Brutto-Grundfläche (BGF): 1.334 m²
 Netto-Raumfläche (NRF): 1.257 m²
 max. 210 Schüler

Bauherr: Der Magistrat der Stadt Rüsselsheim am Main Fachbereich Gebäudewirtschaft Am Treff 3, 65428 Rüsselsheim am Main		
Liegenschaft: Gebäude: Anschrift:	121 Sophie-Opel-Schule Interim II Rheinhard-Strecker-Str. 16, 65428 Rüsselsheim am Main	
Maßnahme:	Errichtung eines temporären Schulgebäudes in Containerbauweise	
Planinhalt:	GRUNDRISS EG	±0.00 = ??,?? m ü. NN
Planstatus:	VORPLANUNG	Benennung: 121_I2_GEG_V_a.dgn
Erstelldatum:	24.10.2017	Bl-Größe 841/594mm (A1) Maßstab: 1 : 100
Planverfasser:	MATTHIAS MARHÖFER DPL.-ING. ARCHITECT SCHWERTSTRASSE 3 65197 WIEBADEN FON: 0611 - 341000 0611 - 39 74 1 marhoefen@bzm.de www.bzm-architekten.de	Fachplaner:
Freigabevermerk:		
Der Bauherr	Der Planer	
Datum, Unterschrift

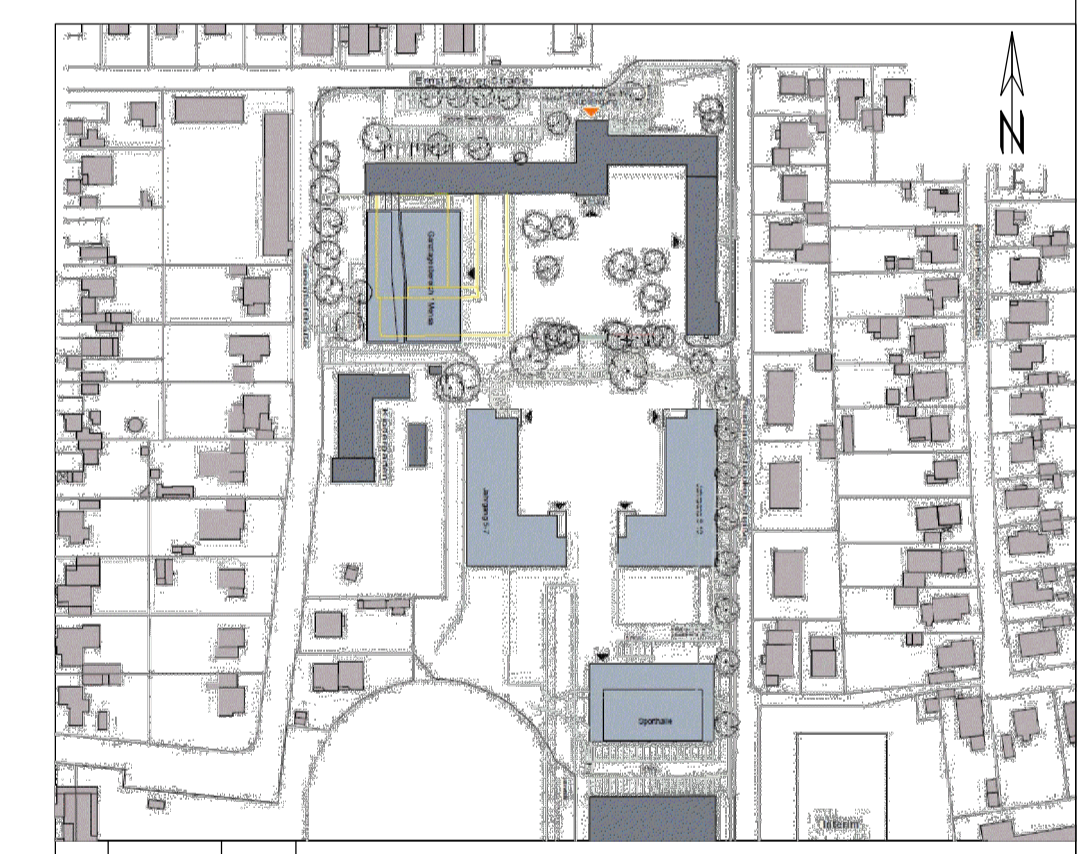
a	08.11.17	mw	Marktplätze: Waschbecken statt Spülbecken, Essensausgabe
Index	Datum	Name	Änderung
